Informe: LM-INF-EIC-D-0002-2021

Evaluación de la ejecución de labores para la atención de la Ruta Nacional 35, tramo central Sifón – La Abundancia, mediante contratos de conservación vial

Preparado por:
**Unidad de Auditoría Técnica
LanammeUCR**

Figura 13. Orden cronológico de los eventos asociados al mantenimiento del tramo central Sifón - Abundancia

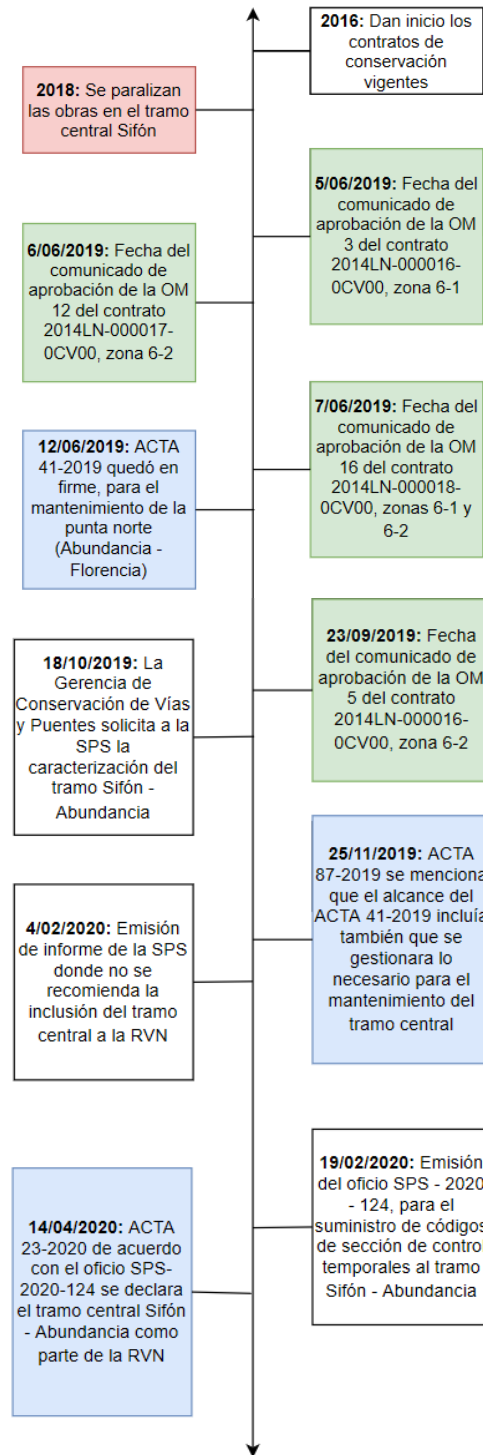
Por lo tanto, tomando en cuenta el orden cronológico de los eventos, es criterio de esta Auditoría que las labores de conservación realizadas previo al 14 de abril de 2020 se ejecutaron en un momento en que la ruta no estaba debidamente caracterizada y por ende incorporada formalmente como parte de la Red Vial Nacional Pavimentada, siendo que, se ejecutaron alrededor de 1295 millones de colones en el tramo central Sifón – Abundancia (ver Tabla 3) previo a esta fecha (14 de abril de 2020), además de un monto por 61 millones bajo el concepto de Trabajo a Costo más Porcentaje.

Figura 18. Fotografía de la libreta de apuntes del inspector. Fecha: 16 de enero de 2020

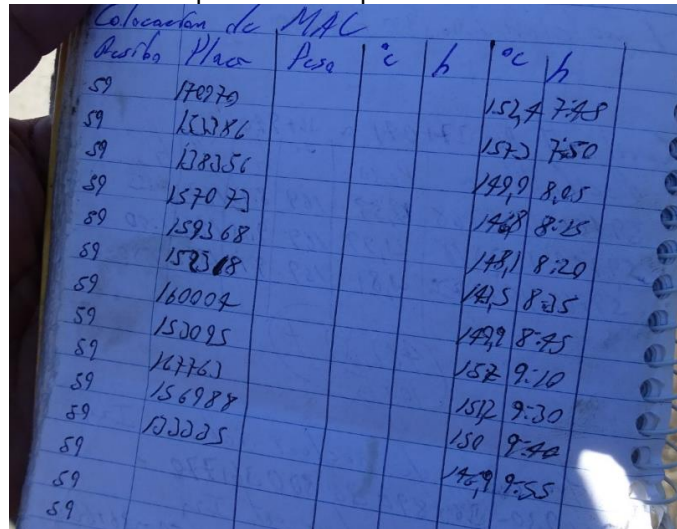
A la llegada del inspector (10:55 a.m.) se le consultó que si había estado ausente desde las 8:50 a.m., ya que el contratista tenía guías de entrega recibidas desde esa hora en adelante; sin embargo, indicó que él estuvo ausente desde las 9:55 a.m., para lo cual en la

Figura 18 se muestra una fotografía de la libreta de apuntes del inspector donde se puede ver que el último registro realizado fue a las 9:55 a.m.

4. El inspector por solicitud de la Ingeniería de proyecto, no retira o desprende cada marchamo durante la colocación, ya que su labor luego de la revisión citada en el punto #1, fue estar sobre la toma de temperatura de la MAC colocada y el proceso propio de colocación y compactación, verificando espesores, extendido, planchas y otros en este proceso.

Figura 22. Cobertura del riego de liga sobre el cual se estaba colocando la mezcla a la llegada del Equipo Auditor. Estacionamiento: 36+450. Fecha: 16 de enero de 2020

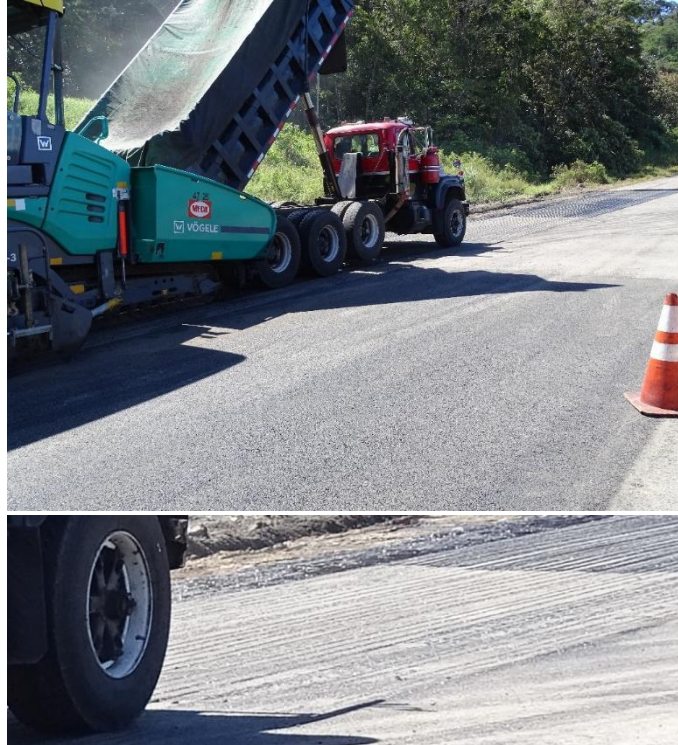
A la llegada del Equipo Auditor al frente de obras citado en el Hallazgo 2, específicamente en el estacionamiento 36+250, se observó la colocación de una sobrecapa de mezcla asfáltica modificada con polímero, de 6,5 cm de espesor, sobre una primera capa de mezcla que había sido colocada previamente por la empresa Constructora Sánchez Carvajal (empresa que en su momento estuvo encargada de la construcción del tramo Sifón - Abundancia).

Sobre este aspecto, la Unidad de Auditoría Técnica del LanammeUCR ha emitido en múltiples ocasiones, informes, notas informes y, en 2019 se publicó y presentó la Guía para Inspectores sobre la Aplicación de Riego de Liga, por parte del LanammeUCR. En todos estos documentos se ha reiterado la importancia que tiene la aplicación del riego de liga de manera uniforme y proporcionando una cobertura total de la superficie.

1. Nuestro inspector de campo comunicó de los asuntos como el riego de liga, no uniformidad y otros, realizando el procedimiento dispuesto para la determinación de una No conformidad en campo, primero hizo el llamado verbal al contratista y luego anota en su bitácora, además comunicó a la Ingeniería del Proyecto de lo acontecido.
2. A partir de lo indicado por la inspección de campo y como trámite de la no conformidad constructiva, el paño quedo en observación, efectuando una evaluación posterior para valorar desempeños; se realizó muestreos mediante la extracción de núcleos, verificando espesores y luego la falla de cada muestra.
3. Luego del proceso, no existieron NO conformidades y el tramo fue recibido para el proceso de pago.

Figura 27. Condición de regularidad superficial del proyecto, para cada uno de los carriles pavimentados

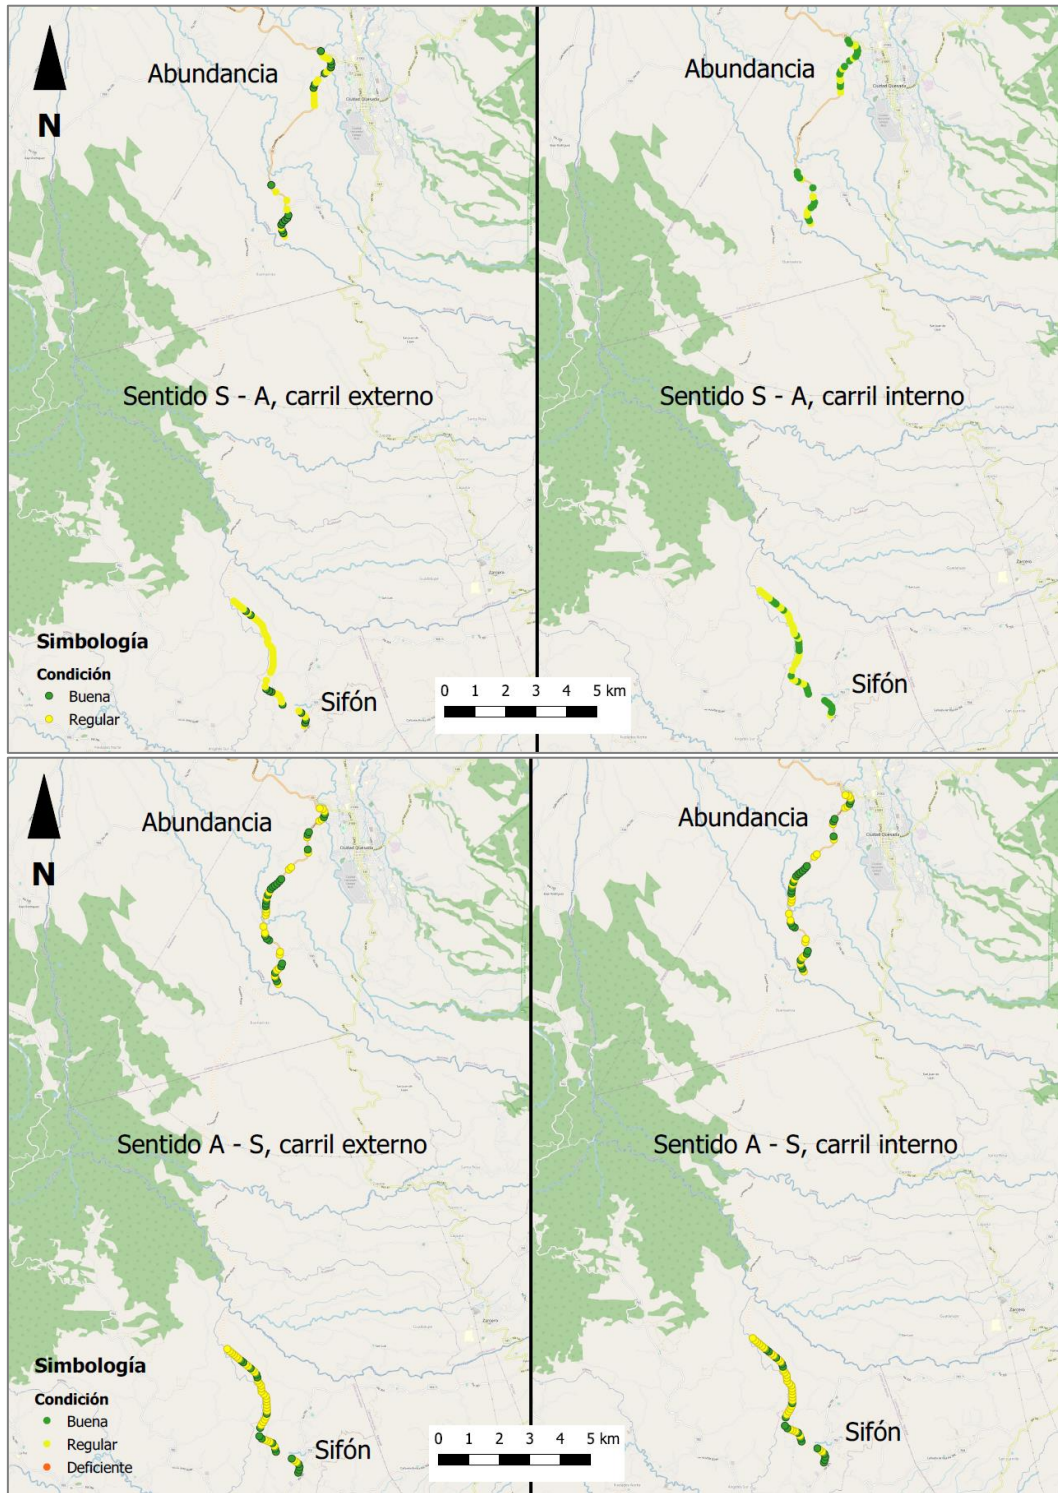
La Figura 27 corresponde a un mapa con la condición general de regularidad superficial del proyecto para carriles internos y externos en ambos sentidos (S-A: Sifón - Abundancia, A-S, Abundancia - Sifón); donde se muestra que, en términos generales, la mayor parte del proyecto está en condición regular y buena.

Figura 28. Distribución porcentual de la condición de regularidad superficial del proyecto en cada uno de los carriles.

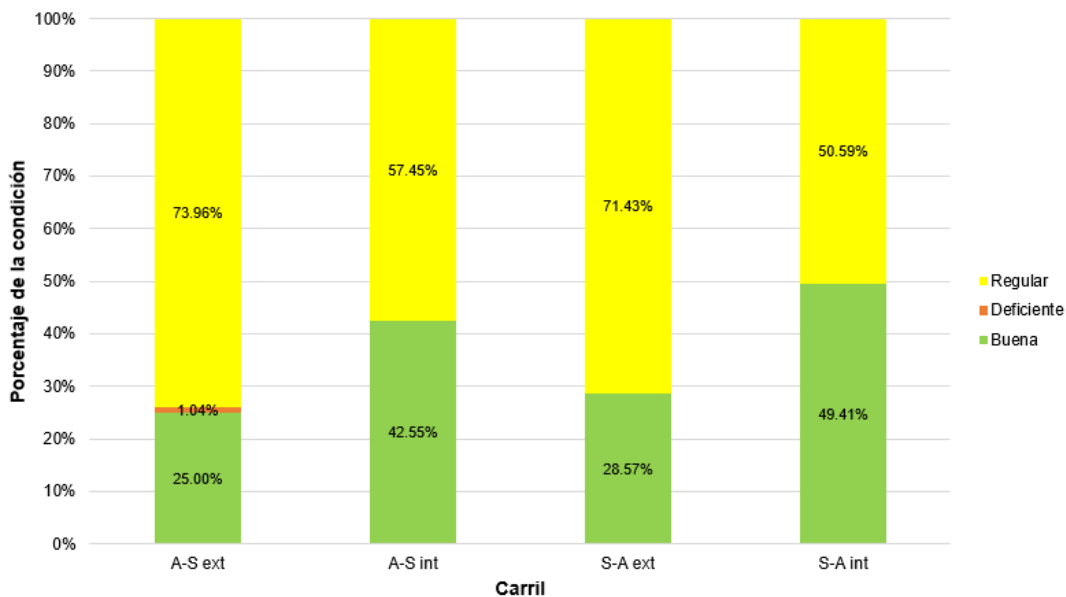
Se determinó que, según los criterios de la Tabla 5 un 36,2 % del proyecto se encontraba en condición buena, un 63,5 % en condición regular y un 0,28 % en condición deficiente (este último porcentaje equivale a un único tramo de 100 m). Por otra parte, al analizar cada uno de los carriles del proyecto por separado se observó que el carril externo en el sentido Sifón – Abundancia es el que relativamente presenta la peor condición; además, también se pudo observar que relativamente los carriles internos, respecto a los externos, presentan mejores condiciones de regularidad superficial (ver Figura 28).

Figura 29. Regularidad superficial en tramos de 100 m, sentido Sifón – Abundancia.

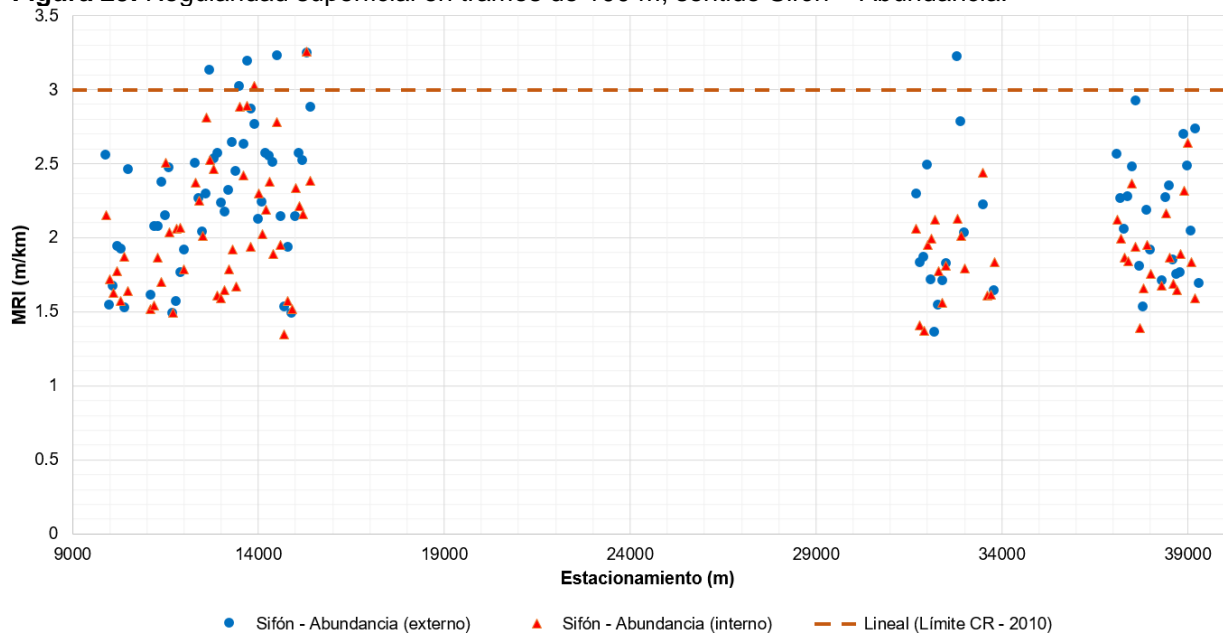
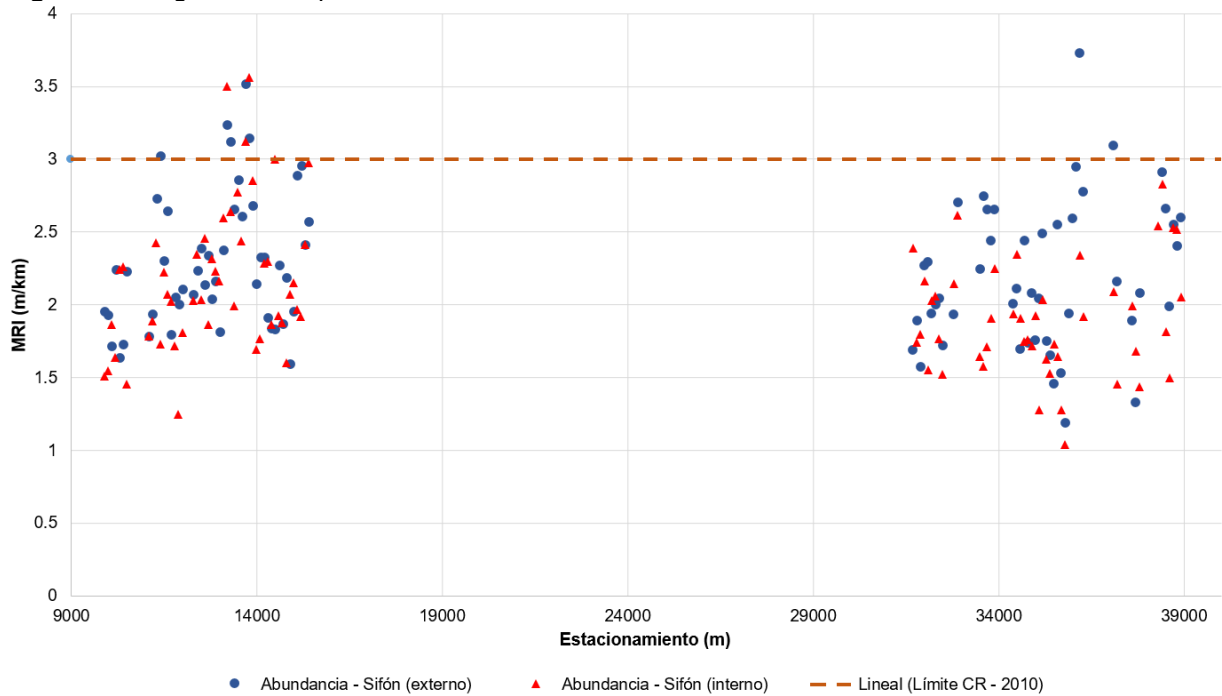
Según este criterio se determinó que 8 tramos de 100 m en el sentido Sifón – Abundancia no cumplirían con este apartado de la especificación de referencia, 6 tramos del carril externo y 2 del carril interno, ya que cuentan con valores de IRI promedio superiores a 3 m/km (ver Figura 29).

Figura 31. Regularidad a lo largo de los estacionamientos según el criterio de media móvil, sentido Sifón - Abundancia.

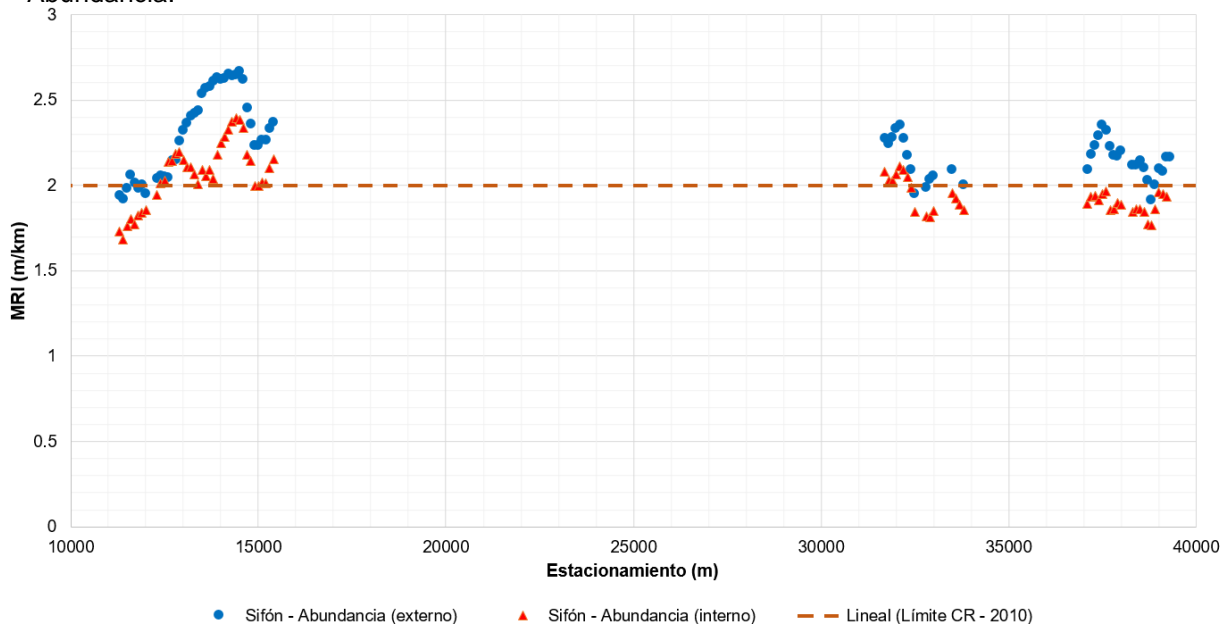
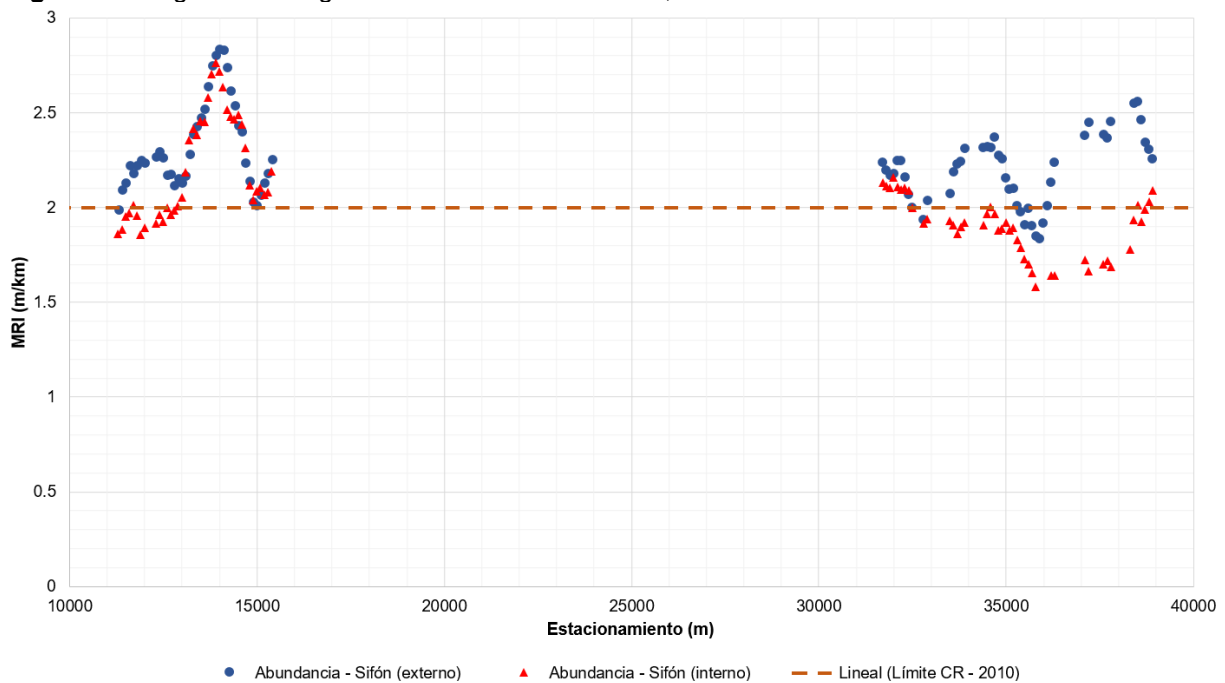
Al tomar en cuenta el criterio que señala que la media móvil calculada a partir del IRI promedio de 10 tramos consecutivos de 100 m debe ser siempre menor a 2 m/km, determinó que la mayor parte del proyecto incumpliría con este parámetro (ver Figura 31 y Figura 32), específicamente se observó que:

- En el carril externo, sentido Sifón – Abundancia: 67 de 75 tramos evaluables no cumplirían con este criterio.
- En el carril interno, sentido Sifón – Abundancia: 36 de 76 tramos evaluables no cumplirían con este criterio.
- En el carril externo, sentido Abundancia – Sifón: 77 de 87 tramos evaluables no cumplirían con este criterio.
- En el carril interno, sentido Abundancia – Sifón: 39 de 85 tramos evaluables no cumplirían con este criterio.

Figura 34. Deflexión en el geófono D0 a lo largo de los estacionamientos.

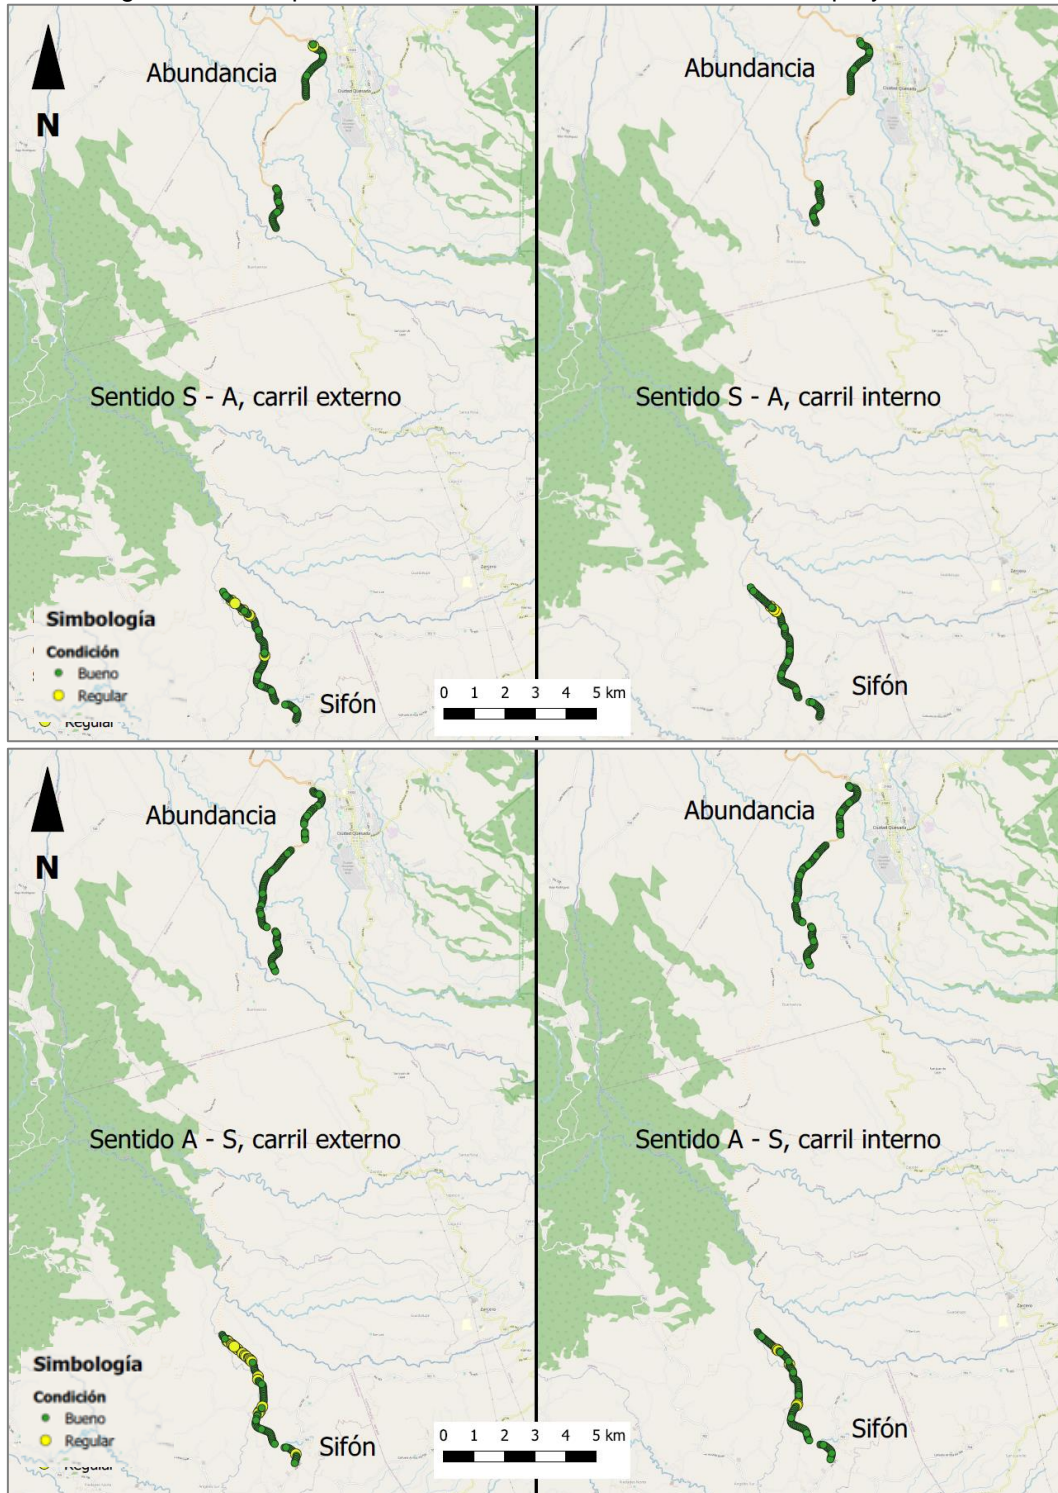
Específicamente se observó que 35 de 812 tramos de 50 m evaluados están en una condición regular (4,3 %), siendo que la mayoría de estos tramos se ubican entre los estacionamientos 12+000 y 15+000 del proyecto (ver Figura 34).
